DODATEK št. 2

k dokumentaciji v zvezi z oddajo javnega naročila

**Preplastitev delov odsekov na AC A2 0006 Podtabor–Kranj Z, 0007 Kranj Z–Kranj V, 0008 Kranj V–
Brnik in obnova vozne površine na delu odseka 0009/0609 Brnik–Vodice**

november 2025

Drenažni žleb in HI izven območja cev za
pronikujočo vodo
1:5

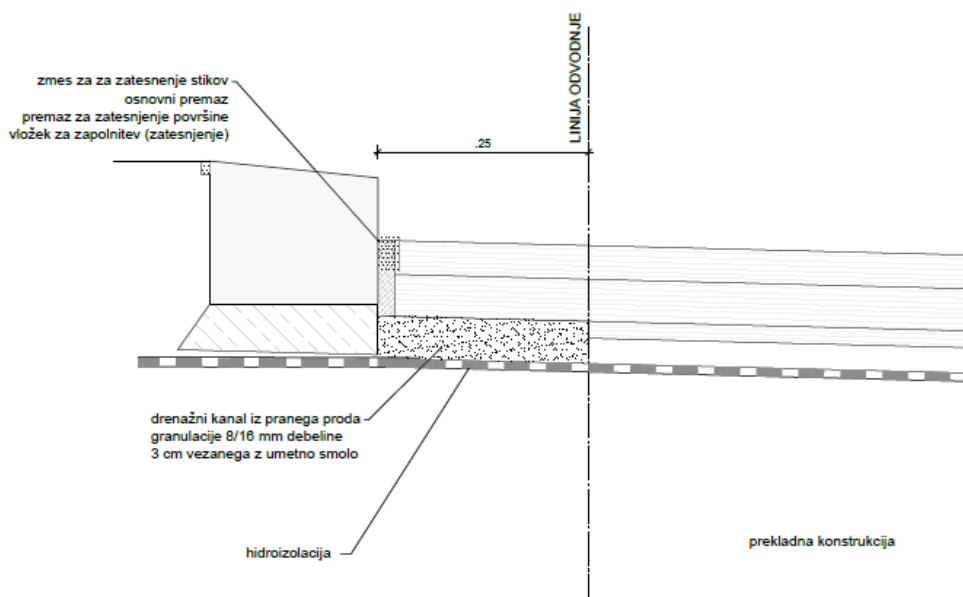
Vprašanje 2: Spoštovani, 0 N 2 1 187 (Demontaža in odstranitev nosilne konstrukcije in spremenljive svetlobne prometne opreme) – za katero "spremenljivo svetlobno prometno opremo" gre? 3 S 3 2 283 (Izdelava obrabne in zaporne plasti bituminizirane zmesi AC 11 surf B 70/100 A4 v debelini 4 cm Opombe: Debelina <4cm) – kakšna debelina se upošteva? V nobenem KPP ali v tehničnem poročilu ni najti ukrepa z obrabno plastjo manjšo od 4 cm. Šifri 3 S 3 2 497 in 498 vsebujeta opombo "*pobrizg predhodno očiščene asfaltne podlage...". Za čiščenje ni ločenih postavk, torej ga upoštevamo tukaj? 2 S 5 1 212 (Izdelava podprtega opaža za ukrivljen temelj) – kateri temelji naj bi bili ukrivljeni? 2 S 4 3 121 (Izdelava kanalizacije iz cevi iz polipropilena, vključno s podložno plastjo iz zmesi kamnitih zrn, premera 15 cm, v globini do 1,0 m Opombe: Obloga kabelske kanalizacije, ki poteka na lokaciji temelja.) – prosim za potrditev, da je naveden pravi material cevi za zaščito obstoječe kanalizacije. 0 N 5 2 101 (Izdelava drenažnega rebra v vzdolžni smeri med izlivniki) – obstaja detajl za drenažno rebro? Navedite vsaj mere prereza. Hvala za odgovore in pojasnila

Podajamo detajl drenažnega žleba:
